第6回横浜市都市美対策審議会景観審査部会 次 第

マリンタワーの色彩変更について（報告）

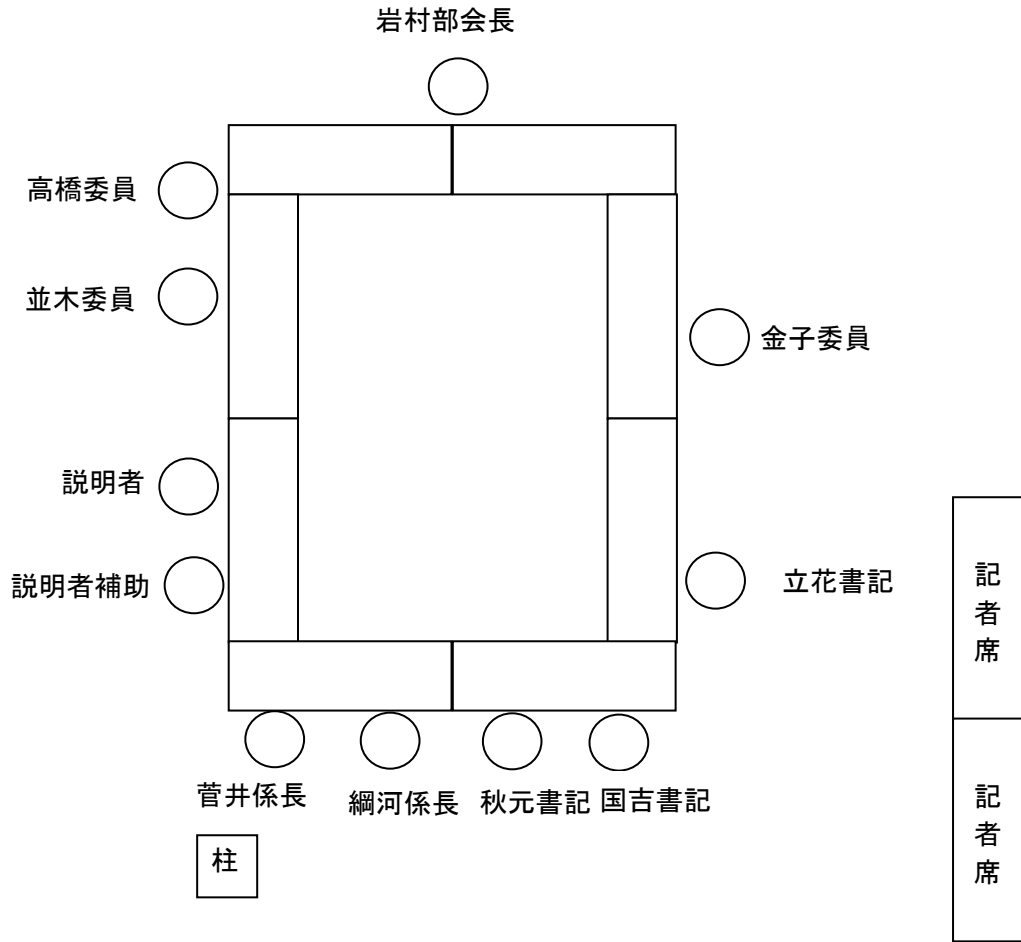
- ・塔体部の色彩を変更します。
- ・外側を「シルバー」、内側を「ブラウンオリーブ」とします。

いただいた意見を基に、検討、調整を行い、(案4)の外側をシルバー、内側をブラウンオリーブ とすることとしました。

変更に当たっては、関内地区の街並みとの調和を考慮し、高彩度の色彩は避け、鋼材で作られたタワーの形状を美しく見せるような色彩として、「白」、「シルバー」、「ブラウンオリーブ」を中心に検討を重ねてまいりましたが、山下公園通りの街路樹などの調和を考え、かつ、上層部を見上げたときの存在感を表現し、また鉄骨が織り成すトラスの美しさを表現する色彩として、シルバーを外側の鉄骨に使用し、ブラウンオリーブを中心部のトラスに使用することとしました。
